Dotyczy: Serwis urządzeń wentylacyjnych i klimatyzacyjnych w Wielkopolskim Centrum Onkologii – 3 Pakiety.

Wielkopolskie Centrum Onkologii uprzejmie informuje, iż wpłynęły pytania do Specyfikacji Warunków Zamówienia. Zamawiający, na podstawie art. 135 ust. 2 ustawy Prawo zamówień publicznych (Dz. U. z 2024 r. poz. 1320 ze zm.), **udziela odpowiedzi** na pytania:

Uwaga w załączeniu plik z rysunkiem ramki filtra - uzupełnienie do odpowiedzi na pytanie 10.

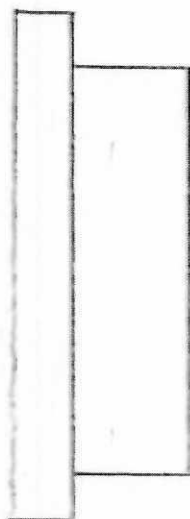
10. Maszynowania +5, budynek Bas - Proszę o podanie konkretnych wymiarów do wszystkich pozycji z informacją o odjęciu 35mm i przesłanie rysunku technicznego.

Odpowiedź: 10. Filtr umieszczony w "gnieździe" w centrali wentylacyjnej. Podane wymiary dotyczą zewnętrznego wymiaru ramki od których należy odjąć po 35mm z wewnętrznych wymiarów. Rysunek w załączeniu.
